泊発電所（1,2号炉）  
基準地震動について

昭和58年 6月20日

原子力発電安全審査課

第2図 敷地周辺における活断層から想定される地震

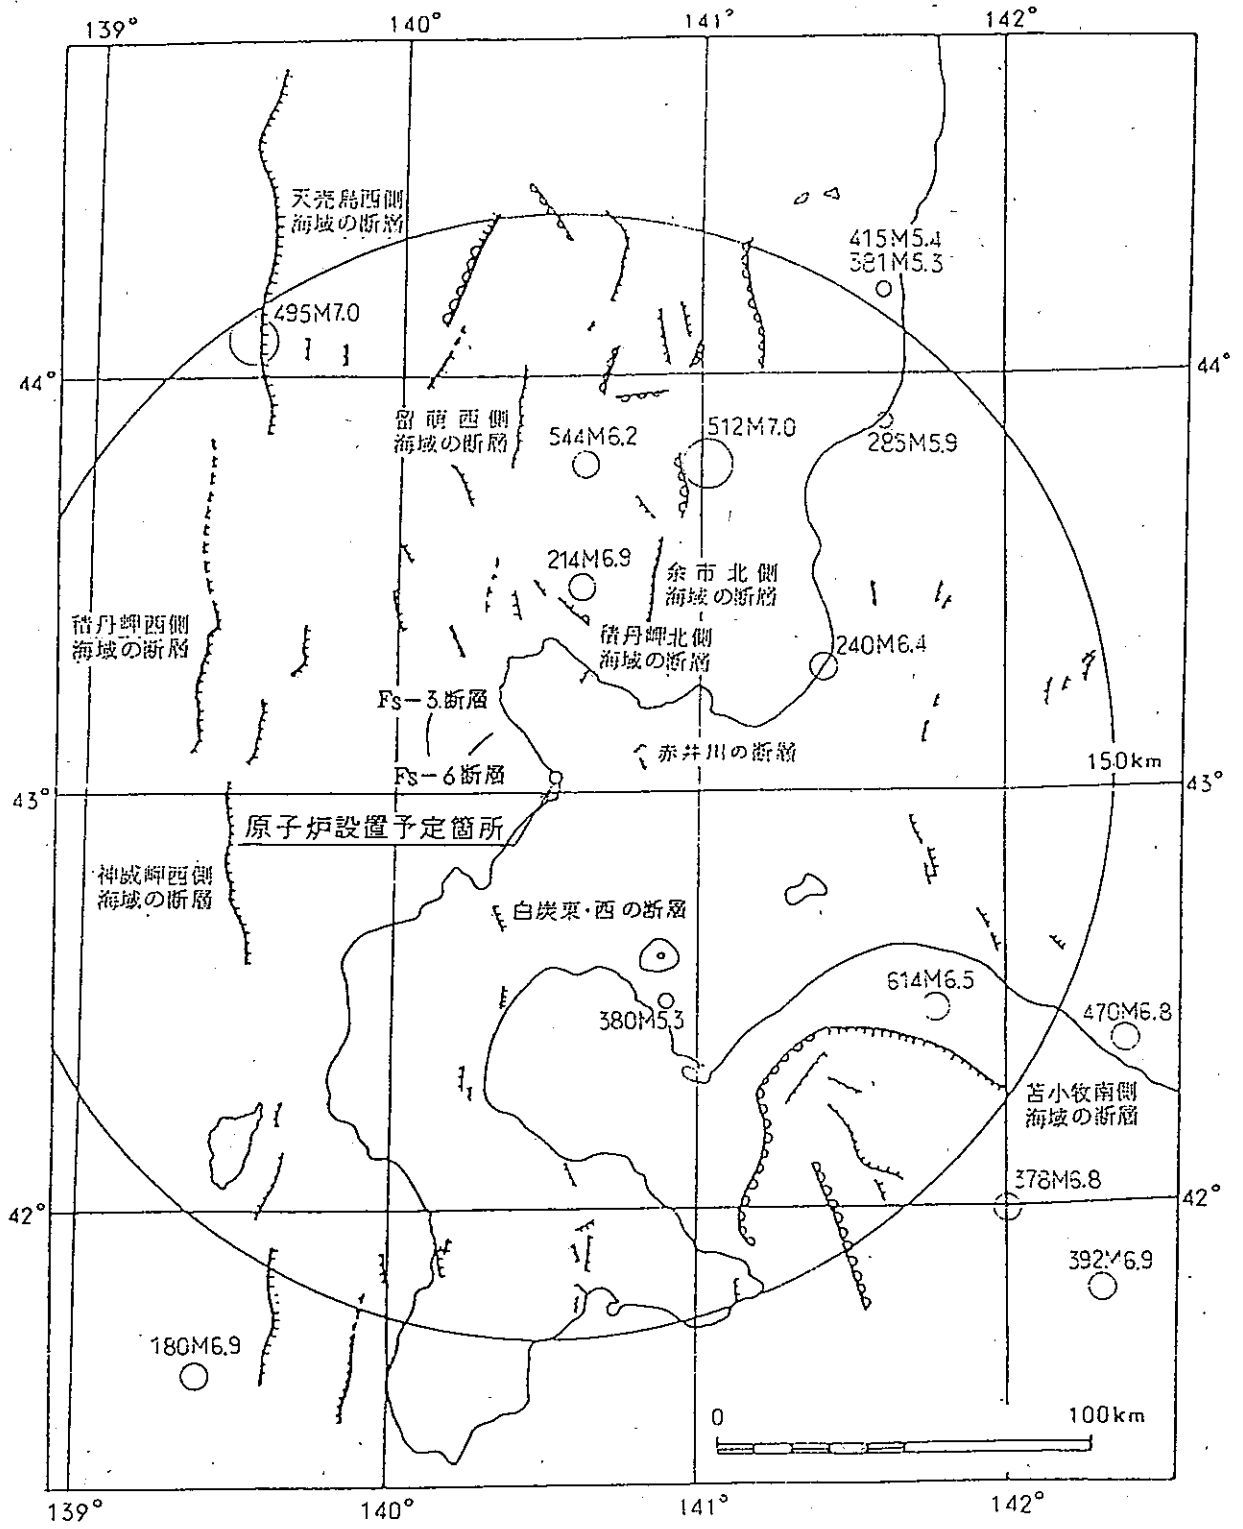
また、断層の長さから想定される地震の規模(M)及び断層の中央を震央とした震央距離( $\Delta$ )から、敷地で想定される震度の関係を第2図に示す。

この図から、陸域の活断層については、いずれも長さが短かく、敷地からの距離も大きいため、敷地へ及ぼす影響は海域の活断層による影響に包絡される。

海域の活断層については、第2図から、敷地に震度階級Ⅴ程度以上の影響を及ぼすと推定される活断層として、神威岬西側海域の断層(L=50km)、Fs-3断層(L=13km)及びFs-6断層(L=9km)を選定している。

また、活動性の低い2kmを含む全長約13kmについては、設計用限界地震の対象とするが、その影響は第2図に示すように前記(i),(ii)の活断層の影響に包絡される。

第 14 図 標準応答スペクトル (大崎による)

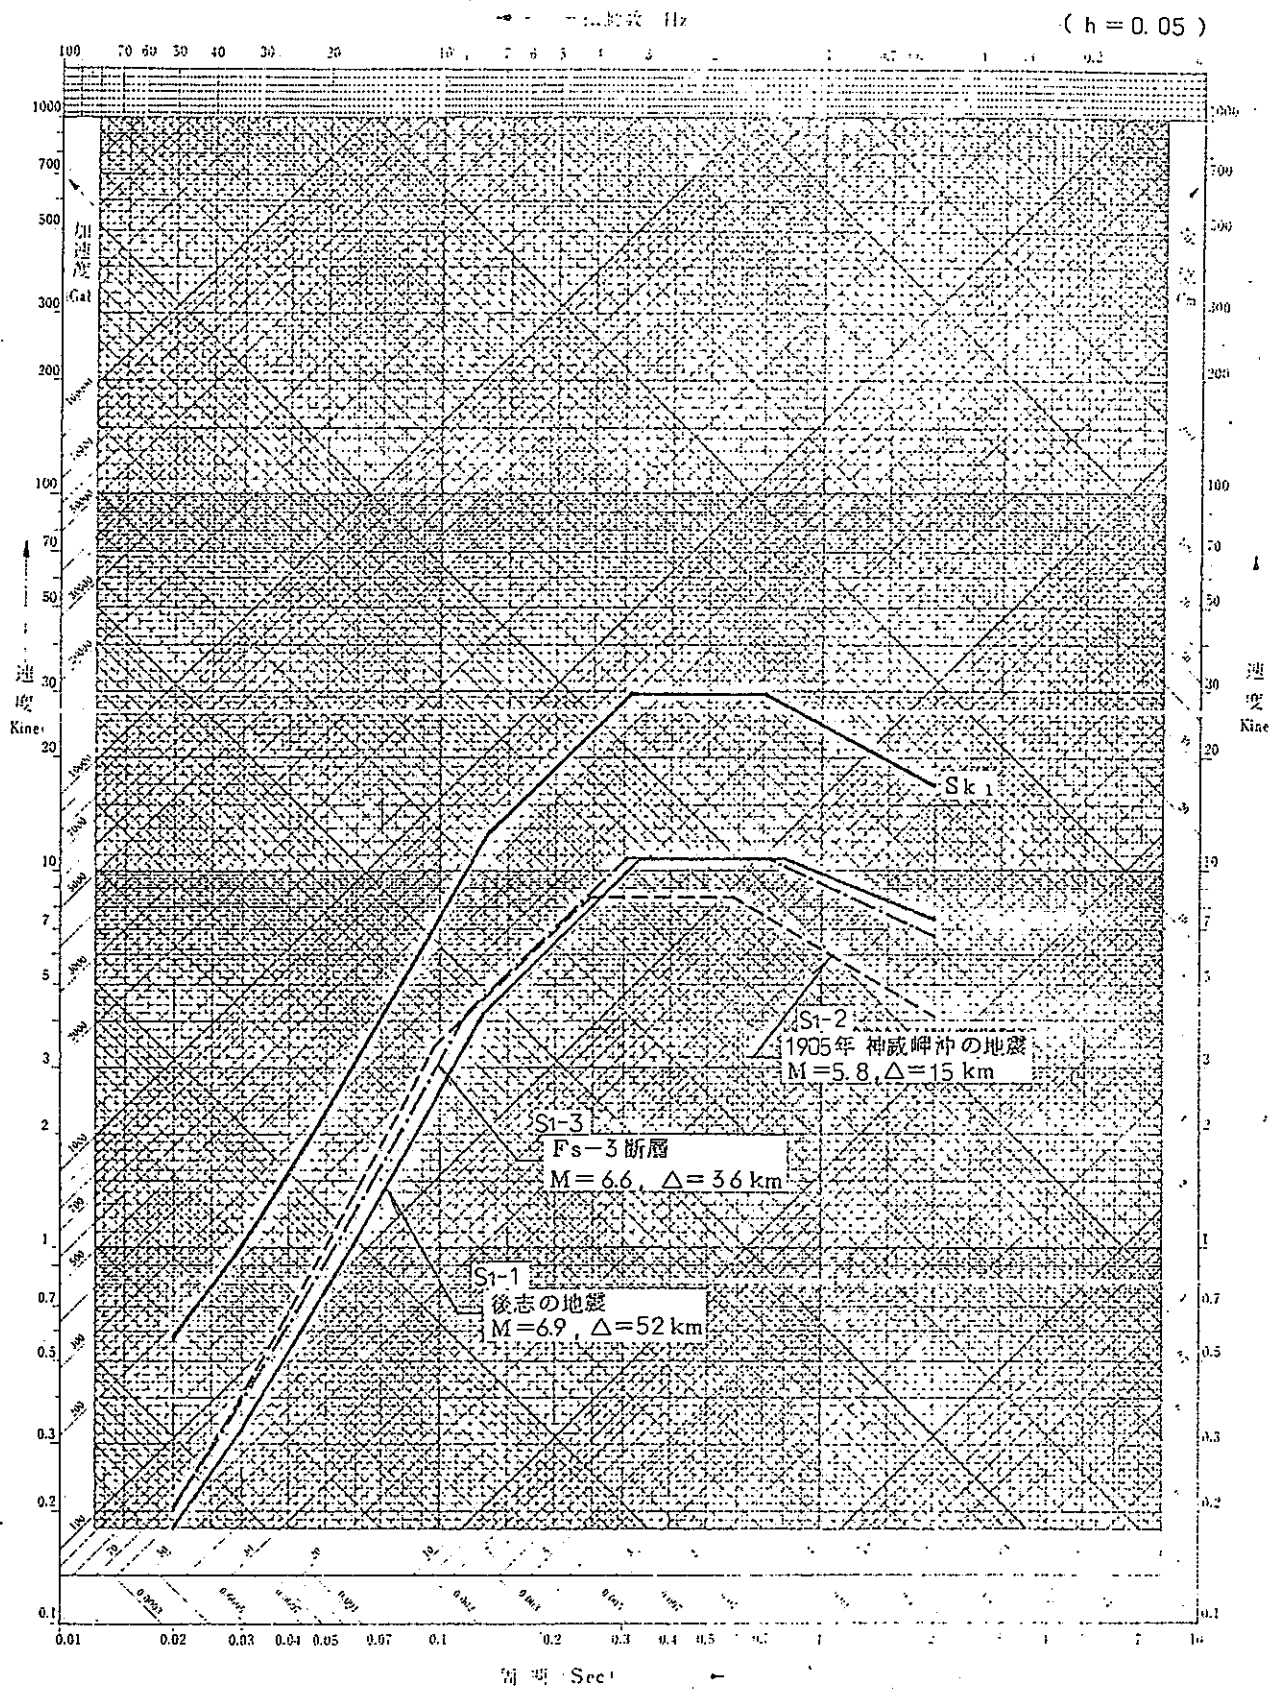
地震動の周波数特性は、第14図に示す標準応答スペクトルによる。

第 15 図 基準地震動 S<sub>1</sub> の応答スペクトル

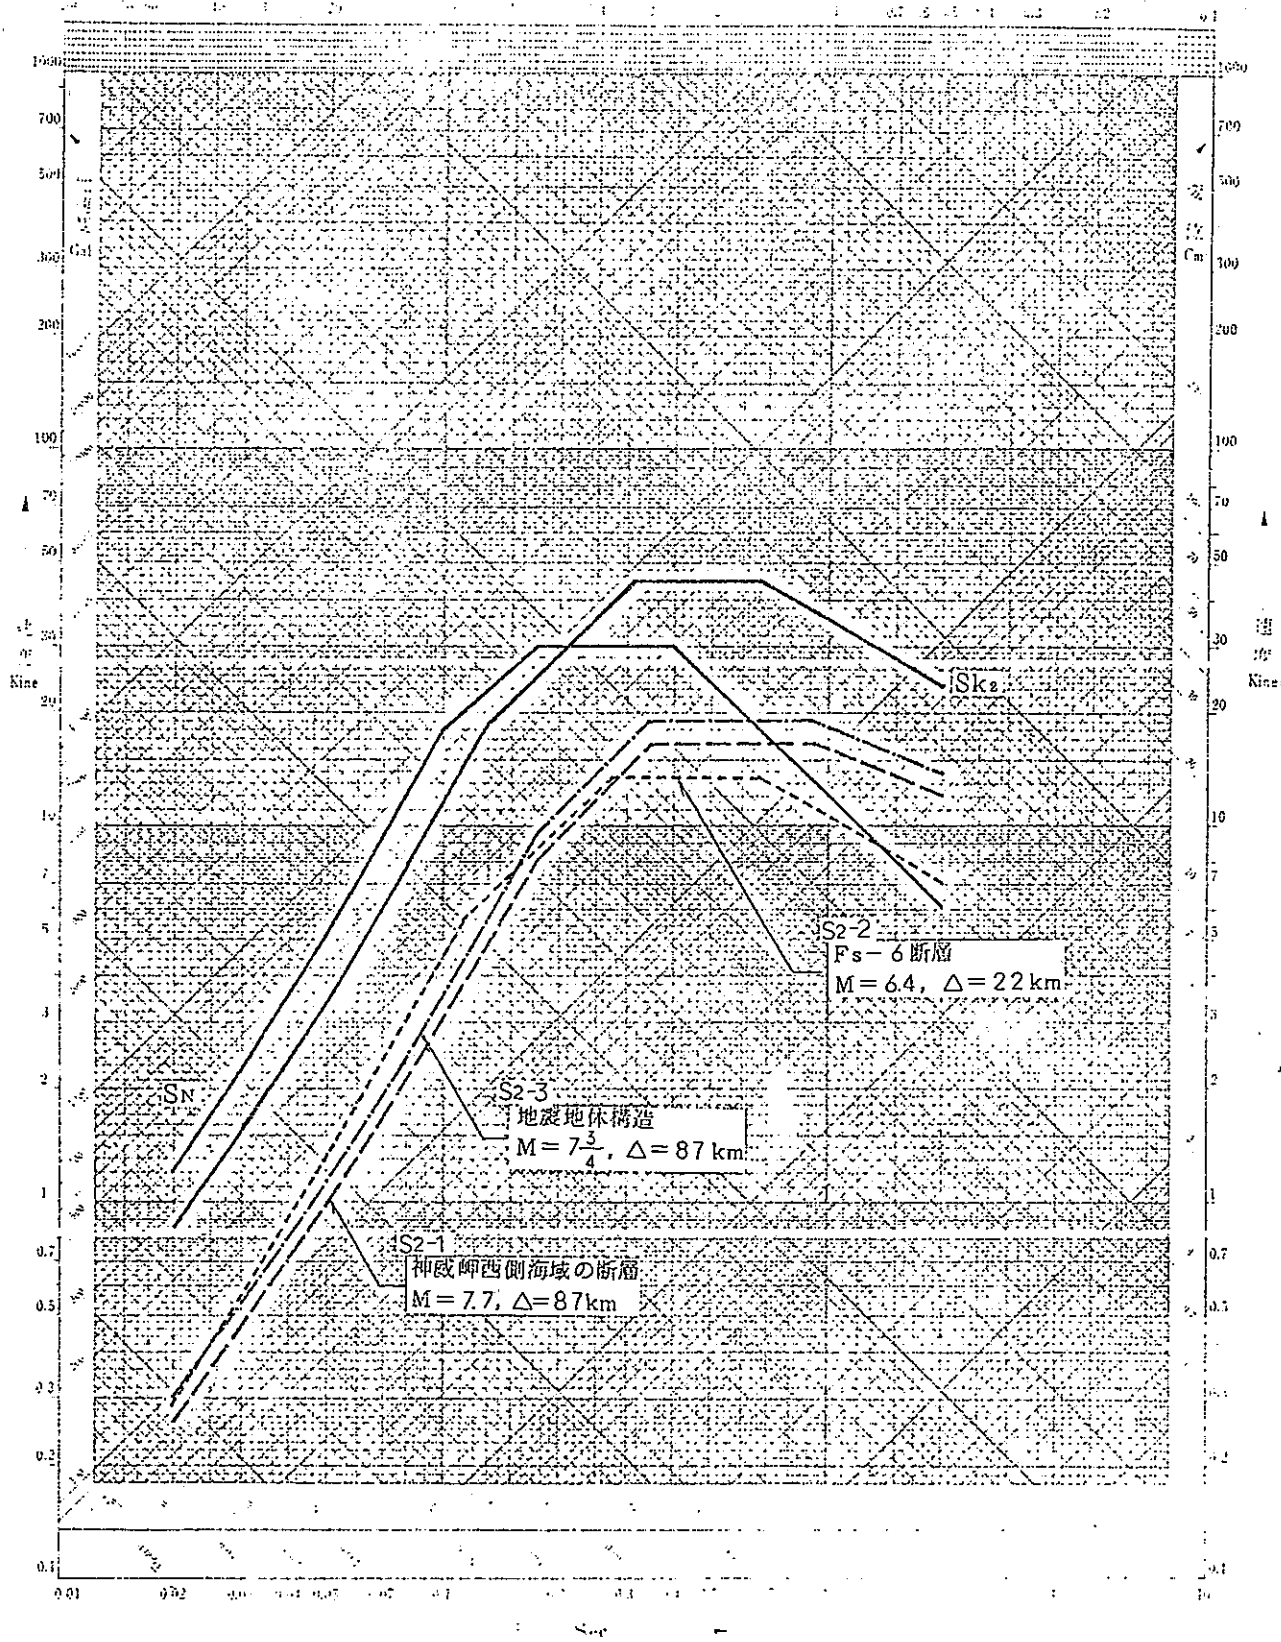
基準地震動 $S_1$ の応答スペクトルは、第15図に示す考慮する地震の応答スペクトルを包絡し、歴史の浅いこと及び施設の耐震性等を考慮して、最大速度振幅を10.5 kineとした応答スペクトル( $Sk_1$ )で与えるものとしている。

基準地震動 $S_1$ の応答スペクトルは、考慮した地震の応答スペクトルをすべて包絡する応答スペクトル $S_{k1}$ で与えている。また、基準地震動 $S_2$ の応答スペクトルは、直下地震以外の想定される限界地震のすべてを包絡する応答スペクトル $S_{k2}$ と、直下地震による応答スペクトル $S_N$ の2波で与えている。

第 20 図 模擬地震波のスペクトル比

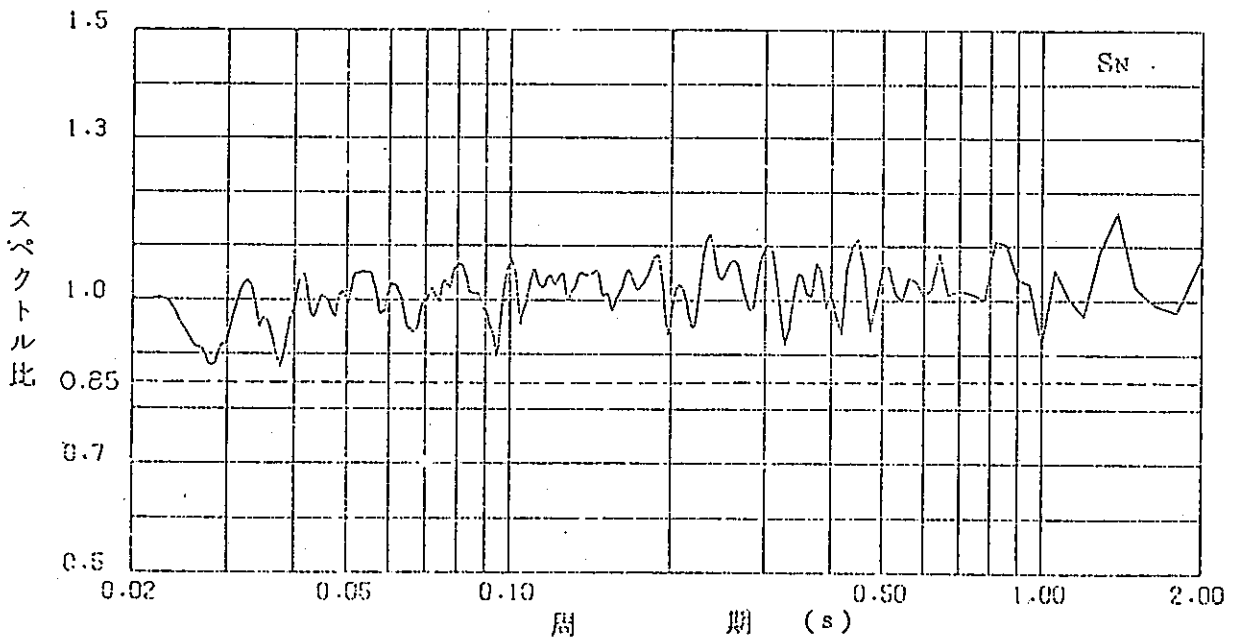
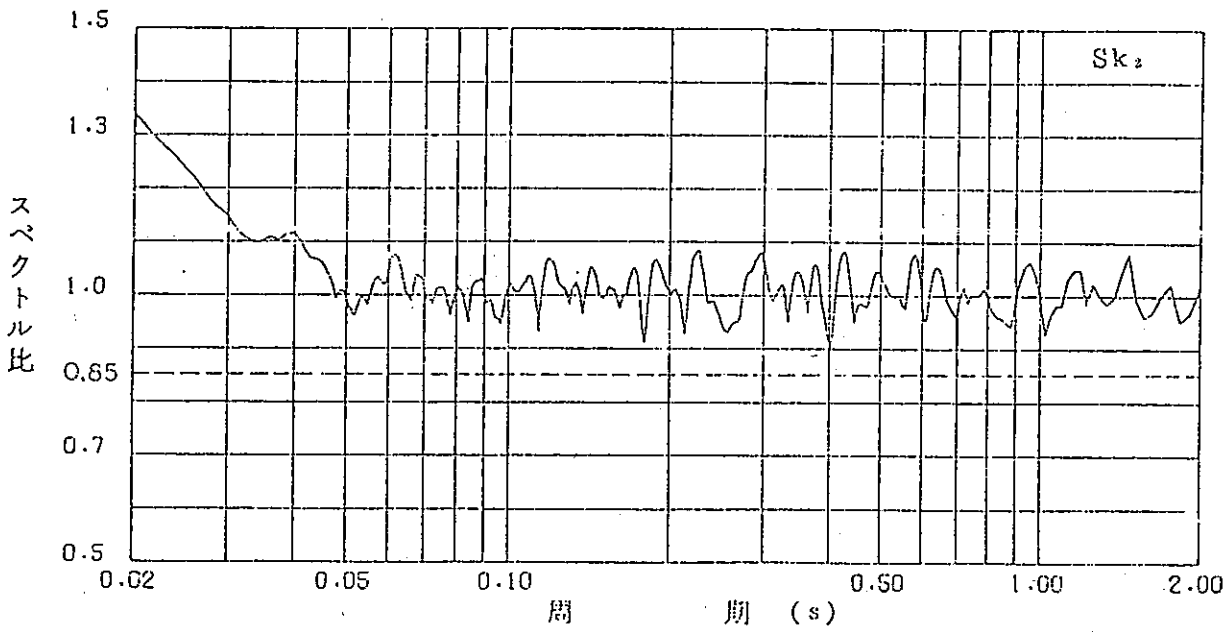
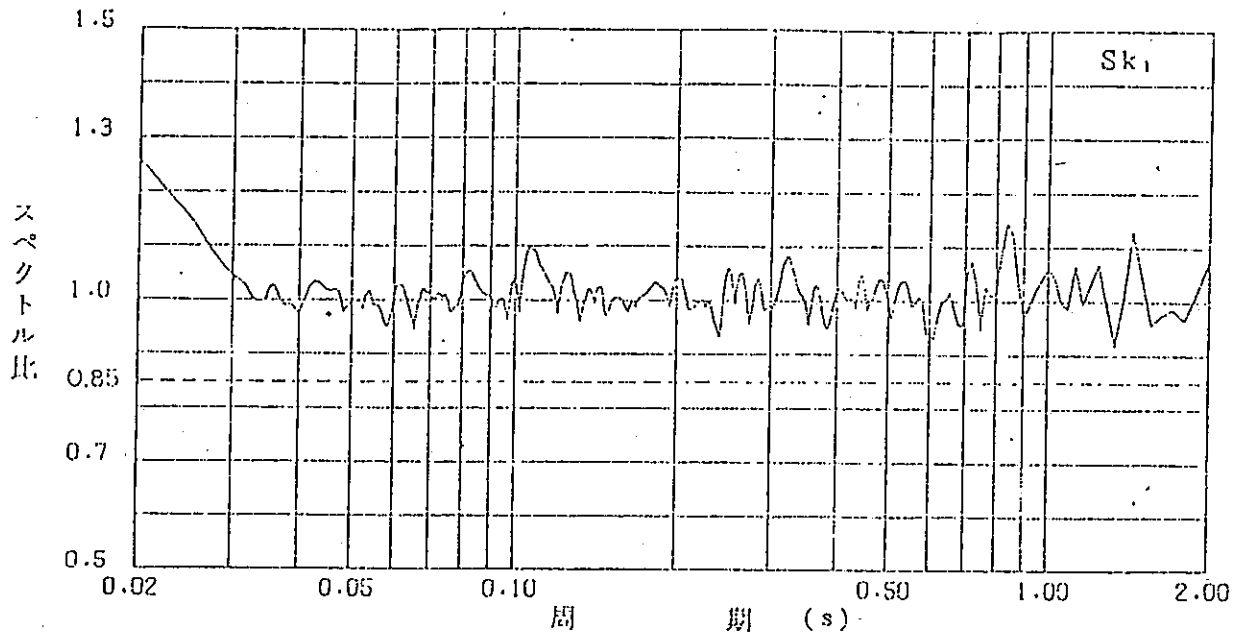
上記の応答スペクトルに対する模擬地震波の応答スペクトルの適合状況を第20図に示す。

また、模擬地震波の応答スペクトルの適合状況(第20図)によると、主要周期範囲において、設定した応答スペクトルの85%を下回っていない。

また、作成した模擬地震波の応答スペクトルは、いずれも与えた基準地震動の応答スペクトルに対してスペクトル強さが上回り、また、スペクトルの落ち込みも著しくない。
